Fietzersbond Destelbergen vindt het positief dat de gemeente de rioleringswerken in de Schuytershoek aangrijpt om de inrichting van de straten in de wijk te herzien.

De Fietzersbond Destelbergen heeft bezwaar tegen de plannen omwille van volgende acht redenen:

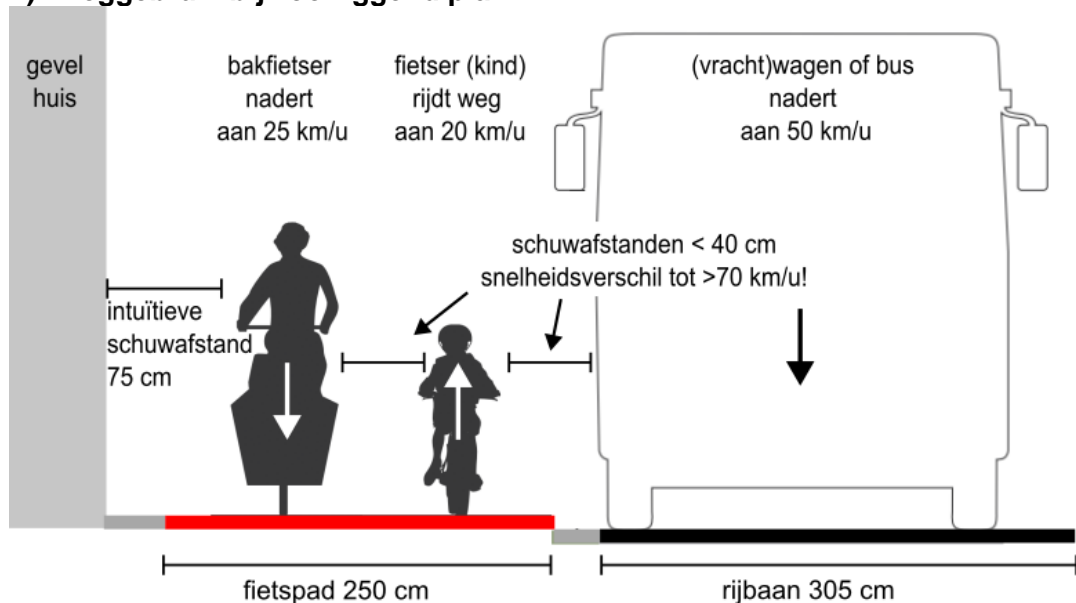
- 1) Het geplande aanliggende tweerichtingsfietspad is niet veilig. Het fietspad verbreedt evenwel van 170 cm naar 250 cm. Dit gaat evenwel ten koste van het haagje dat de fietser enige vorm van veiligheid biedt, en vaak ook ten koste van de schuwafstand van gevels (zie **Figuur 2**). De winst voor de fietsers is dus minimaal te noemen.

Een tweerichtingsfietspad vlak naast de rijbaan gaat lijnrecht in tegen het Vademecum fietsvoorzieningen.¹ Fietzers in de richting van Beervelde zullen erg dicht bij het gemotoriseerd verkeer moeten rijden. Een fietser aan 20 km/u en een (vracht)wagen aan 50 km/u hebben een snelheidsverschil van 70 km/u. Een fietser op een speed pedelec aan 45 km/u en een (vracht)wagen aan 50 km/u hebben een snelheidsverschil van 95 km/u. Een kleine stuurfout kan dan grote negatieve gevolgen hebben. Bij gelijkaardige snelheden van fietser en (vracht)wagen, bij een ontdubbeld eenrichtingsfietspad bedraagt het snelheidsverschil respectievelijk slechts 30 km/u en 5 km/u.

De vergelijking tussen A en B leert dat een breder fietspad niet noodzakelijk leidt tot meer ruimte voor de fietsers. Dat deel van het fietspad dat binnen de schuwafstand komt te liggen, heeft weinig praktisch nut.

Figuur 3. Illustratie van bewegingen van bestuurders van speed pedelecs. A) Bij een aanliggend tweerichtingsfietspad moet er telkens een rijrichting worden gekruist, wat onveilige situaties in de hand werkt. B) Bij aanliggende eenrichtingsfietspaden doet dit zich niet voor.

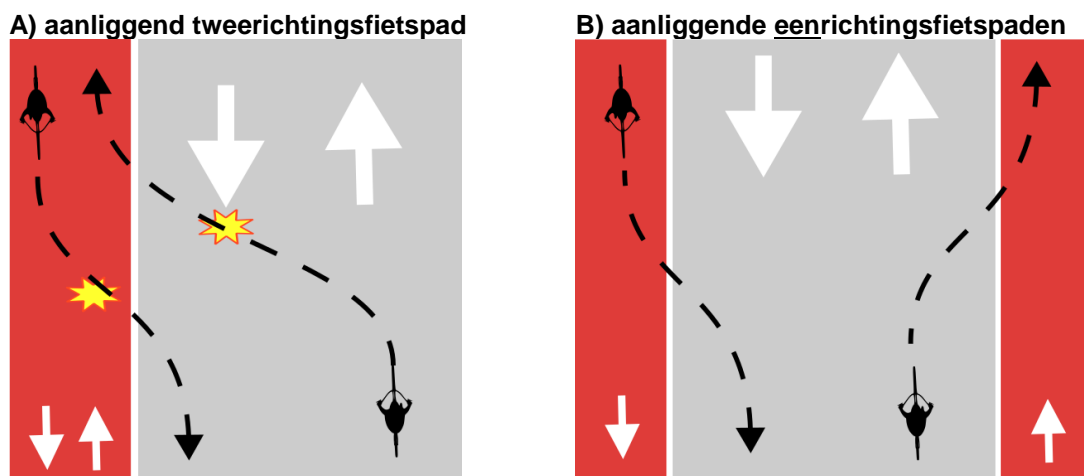
Als alternatief vragen we het ontubbelen van de fietspaden. Het ontubbelen biedt heel wat voordelen. (i) Zoals hierboven beschreven, worden de snelheidsverschillen tussen fietsers en ander verkeer een heel stuk lager. Waar dit bij een aanliggend tweerichtingsfietspad kan oplopen tot 95 km/u, wordt dat bij een aanliggend eenrichtingsfietspad nooit hoger dan 50 km/u.² (ii) Bestuurders van speed pedelecs kunnen bij aanliggende eenrichtingsfietspaden eenvoudig wisselen tussen het fietspad en weg.³ Bij een dubbelrichtingsfietspad is dit wisselen niet eenvoudig, omdat er telkens verkeer in de tegenovergestelde richting gekruist moet worden (zie **Figuur 3**). In realiteit zal een bestuurder van een speed pedelec (door verkeersregels verplicht worden of door zelf de keuze te maken), ofwel de hele tijd op het fietspad rijden, wat niet wenselijk is voor andere gebruikers van het fietspad, zoals langzame fietsers en voetgangers, ofwel de hele tijd op de rijbaan rijden, waar ze met hun max 45 km/u frustraties kunnen opwekken van automobilisten die 50 km/u mogen rijden.

Figuur 4. Veilige overgang van gescheiden naar gemengd verkeer. (bron: Vademecum fietsvoorzieningen)

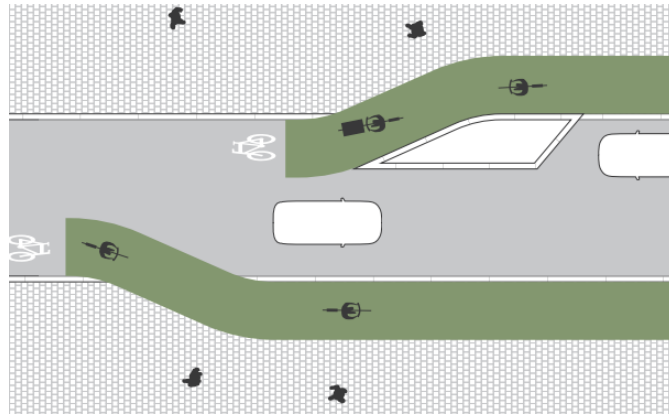
Er zijn verschillende zones waar er door aanwezigheid van grachten en huizen te weinig beschikbare breedte is om het fietspad te ontubbelen. Daarvoor voorzien we twee oplossingen: (i) In lange zones waar de beschikbare breedte beperkt is, kan er best overgegaan worden naar een zone 30. Ter hoogte van de school geldt nu reeds max 30 km/u en dezelfde maximaal toegelaten snelheid kan best ook ingevoerd worden tussen huisnummer 250 en het kruispunt met de Bochtenstraat. Fiets- en gemotoriseerd verkeer worden doorgaans gemengd in zone 30 waardoor fietspaden overbodig worden, en er veel **ruimte over is voor ontharding en voetpaden**. Fietsers moeten evenwel met de nodige rugdekking op de rijbaan geleid worden, zoals geïllustreerd in **Figuur 4**.

Figuur 8. Situatie aan de rotonde. A) Het voorliggend plan voorziet een onveilige fietsoversteek aan de rotonde. B) Voorstel als alternatief voor de fietsoversteek.

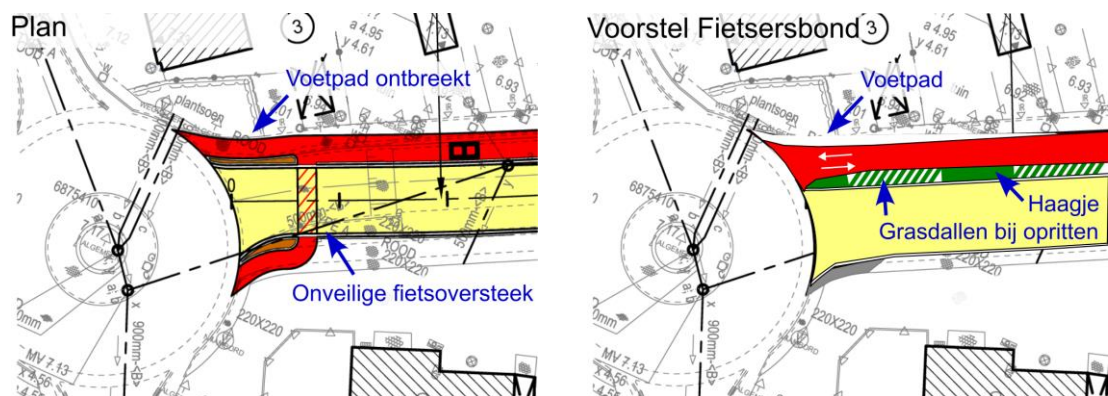
- 2) De geplande **oversteek naar het dubbelrichtingsfietspad vlak na de rotonde is gevaarlijk** (zie **Figuur 8A**). Een gelijkaardige situatie doet zich ook voor aan de Laarnebaan ter hoogte van het rondpunt in Heusden. Fietsers vragen er al jaren om de oversteek daar veiliger te maken.⁴ Bovendien lijkt er op de plannen geen verbinding te zijn tussen de voetpaden in de Haenhoutstraat en de Houtstraat. Voetgangers moeten er voor enkele meters het fietspad delen met fietsers.

Als alternatief voor de oversteek, stellen we het gebruik van de rotonde zelf voor (zie **Figuur 8B**). De bruikbare breedte in de Haenhoutstraat is er minimaal 14 meter. Voor de autorijbaan inclusief goten wordt er 6,7 meter uitgetrokken. De overige 9,2 meter biedt voldoende ruimte voor fietspad, twee voetpaden én ontharding tussen rijweg en fietspad.

Figuur 10. Onveilige ligging van fietspad ter hoogte van huisnummers 149, 151 en 153.

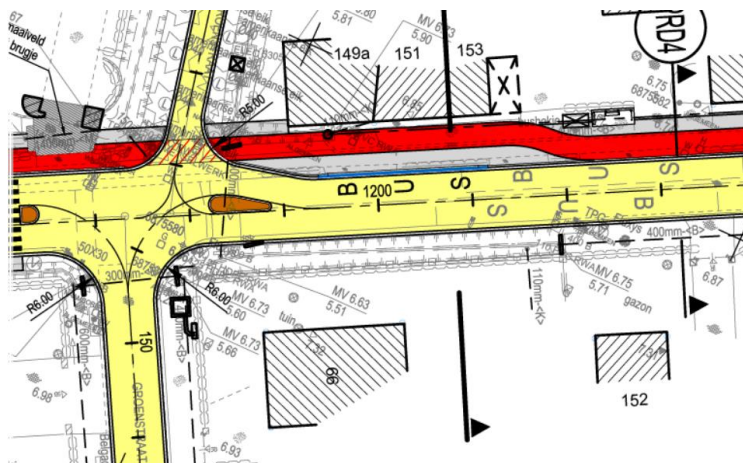
- 3) Ter hoogte van huisnummers 149, 151 en 153 loopt het fietspad vlak naast de gevels, voornamelijk door de aanwezigheid van het busperron (zie **Figuur 10**). Dit hindert het zicht tussen bestuurders die de oprit verlaten en fietsers. Een situatie die nog verslechterd wordt door de aanwezigheid van een bushokje. We stellen voor om de autorijbaan te laten uitbuigen, om het busperron heen (zie **Figuur 11**). Het fietspad kan dan rechtdoor blijven gaan, wat de zichtbaarheid en schuwafstand voor fietsers ten goede komt. Dat kan als een gracht over een lengte van 38 meter wordt ingebuisd. We begrijpen dat het inbuizen van grachten niet wenselijk is, en zouden dan ook op zoek gaan om dit verlies aan infiltrerend vermogen elders binnen het project ruimschoots te compenseren. Zoals we voorstellen in **Figuur 9** en ook door verkeer te mengen in zones 30 (zie eerder bij punt 1) kan er bijkomend onthard worden, en kunnen enkele grachten opnieuw opgelegd worden.
